Fra: Jonas Dreymann Mortensen
Sendt: 7. december 2023 09:44
Til: ada@aab.dk; aab@aab.dk; lzn@fsb.dk; fsb@fsb.dk; ges@bo-vest.dk; bo-vest@bo-vest.dk; bo-vita@bo-vita.dk; rrn@domea.dk; domea@domea.dk; min@kab-bolig.dk; kab@kab-bolig.dk
Cc: OKFKP KEJD Udbud Østre Gasværk
Emne: Udbud - Østre Gasværk - Ændringer til salgs- og udbudsvilkår - Forsyningsplan
Vedhæftede filer: Bilag 4 nr. 10 af 10 - Mødereferat fra møde den 22. november 2023 mellem HOFOR, ØKF, TMF og Rambøll.pdf
Prioritet: Høj

De af HOFOR foreslåede løsninger for regn- og spildevand er nærmere beskrevet i vedlagte mødereferat, der bliver vedlagt som nyt **bilag 4 nr. 10 af 10** til udbuds- og salgsvilkårene.

Østre Gasværksgrunden – Regn- og spildevandshåndtering

Mødereferat

1. Den oprindelige plan for området:

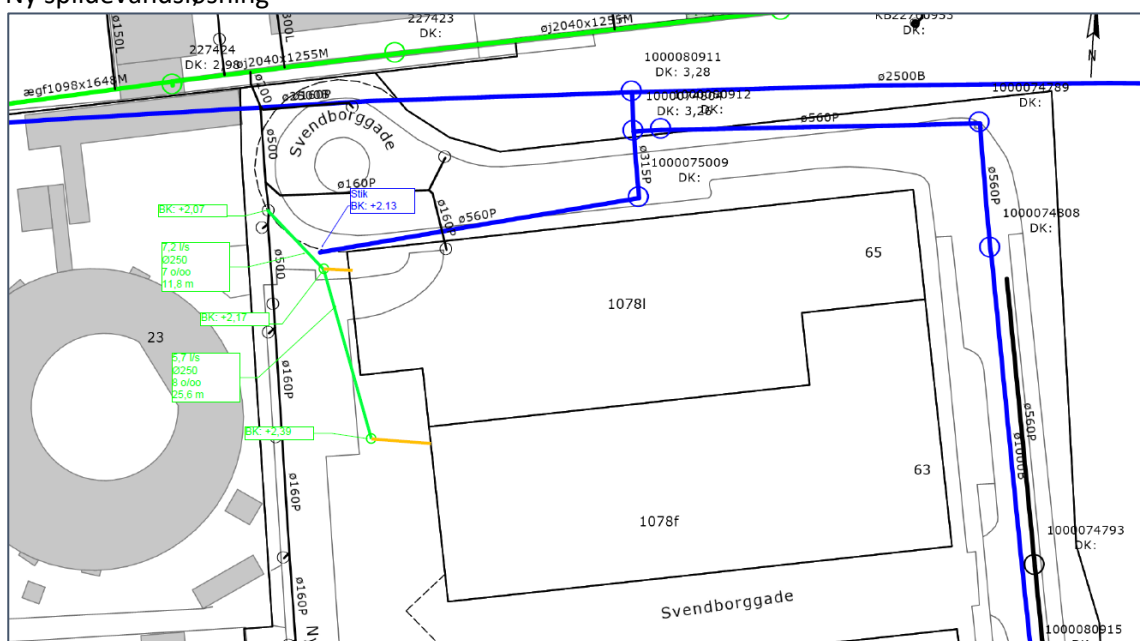
Spildevandsledning i Sionsgade til skøjtehallen samt en privat spildevandsledning til byggefelt A (lilla ledning).

- Spildevandsledningen i Sionsgade anlægges højere end først projekteret og er fejlprojekteret ifølge HOFOR. Ledningen er ikke selvrensende, hvis alle graviterer til ledningen og den højere placerede ledning resulterer i, at byggefelt A ikke kan forsynes med gravitation til Sionsgade. Det er ikke muligt at anlægge ledningen til byggefelt A i frostfri dybde, se lilla ledning på kortet under punkt 1. Derudover vil den nye højere kotemæssige placering af ledningen til byggefelt A kræve tilretning af skybrudsbassinets udformning.

Ovenstående resulterer i, at den private spildevandsledning udgår og at HOFOR mangler at forsyne byggefelt A1 og A2, hvilket ikke kan lade sig gøre via gravitation til spildevandsledningen i Sionsgade pga. ændringerne.

HOFOR præsenterer en løsning, hvor byggefelt A1 og A2 forsynes med nye spildevandsledninger i det nordvestlige del af Østre Gasværksgrunden, der leder til HOFORs æg-formede fællesledning nordfor. Løsningen er fordelagtig, da byggefeltene afvandes ved gravitation og da aktivitetsparken kun i mindre grad kræver tilpasning sammenlignet med andre muligheder, hvor systemet enten skal anlægges igennem parken eller i nyanlagt vej.

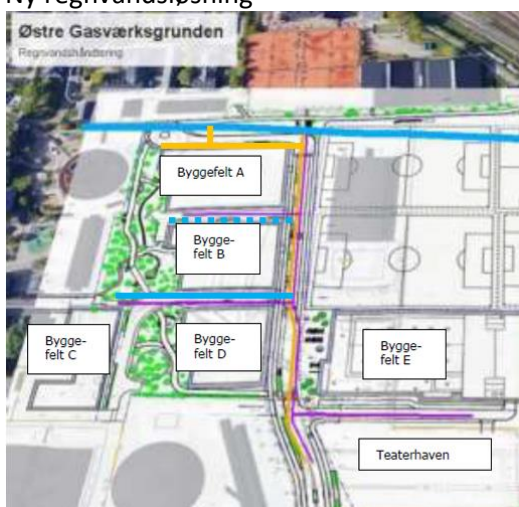
- Byggefelt A, B, C og D afleder tag- og overfladevand til bassinet i aktivitetsparken gennem private grøfter, som byggefelterne selv finansierer.
 - Tag- og overfladevand fra byggefelterne ved en 5-årshændelse forsinkes ikke i bassinet, men løber gennem bassinet i et bundløb. Skybrudsbassinet forsinker kun større regnhændelser end T5.

- Vejforeningen skal anlægge vejvandsledninger på de private fællesveje, der leder til vejvandssystemet anlagt af Københavns Kommune, se lilla ledningssystem på figur under punkt 1 for regnvand. Vejbedene på de private fællesveje har ingen hydraulisk funktion.

HOFOR ønsker at forsyne byggefelt A, B, C og D med nye regnvandsledninger i to private fællesveje. Det er endnu ikke afklaret, om regnvandsledningen i den midterste private fællesvej skal anlægges, se placeringen på kortet angivet som stiplet blå ledning. Det er herudover ikke afklaret, hvor tilslutningspunkterne skal være for byggefeltene eller hvilken betydning det har for volumenbehovet i aktivitetsparken.
